NOTE TECHNIQUE N. 00153/CU – 10 Oct. 2015

SUJET: FOURS À ENCASTRER: MODIFICATION DES CONNEXIONS ÉLECTRIQUES DU VENTILATEUR TANGENTIEL DE REFROIDISSEMENT REF. 44005934.

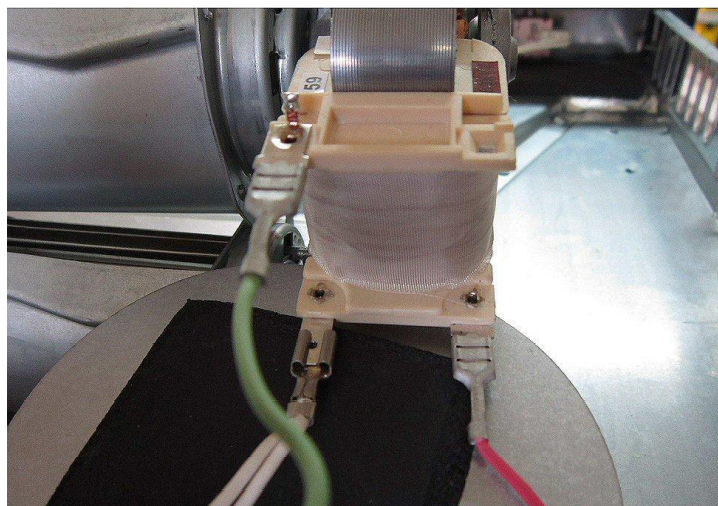
Les connexions électriques au Moteur du Ventilateur Tangentielle Ref. 44005934 ont été modifiés au début de l'année 2015. Les différences entre les deux versions du Ventilateur de Refroidissement dans le sujet, sont décrits ci-dessous. En cas de retrait/remontage/remplacement de ce type de Ventilateur Tangentiel, il est essentiel de respecter les positions ci-dessous indiquées lors de la connexion des câbles d'alimentation du Moteur, car ils sont différente en fonction de la version du Moteur:

Moteur Ventilateur Ref. 44005934 produit jusqu'à la fin de 2014					
Couleur du Stator Laminé:	Couleur du support de l'Enroulement du Stator:				
Peint en Noir	Rouge-Marron				
Position des Fils Électriques:					
<table border="1"> <tr> <td>1</td> <td></td> </tr> <tr> <td>2</td> <td>3</td> </tr> </table>	1		2	3	1 = Rouge 2 = Double Blanc 3 = Vert
1					
2	3

Moteur Ventilateur Ref. 44005934 produit depuis le début de 2015					
Couleur du Stator Laminé:	Couleur du support de l'Enroulement du Stator:				
Métal Naturel	Blanc- Beige				
Position des Fils Électriques:					
<table border="1"> <tr> <td>1</td> <td></td> </tr> <tr> <td>2</td> <td>3</td> </tr> </table>	1		2	3	1 = Vert 2 = Double Blanc 3 = Rouge
1					
2	3
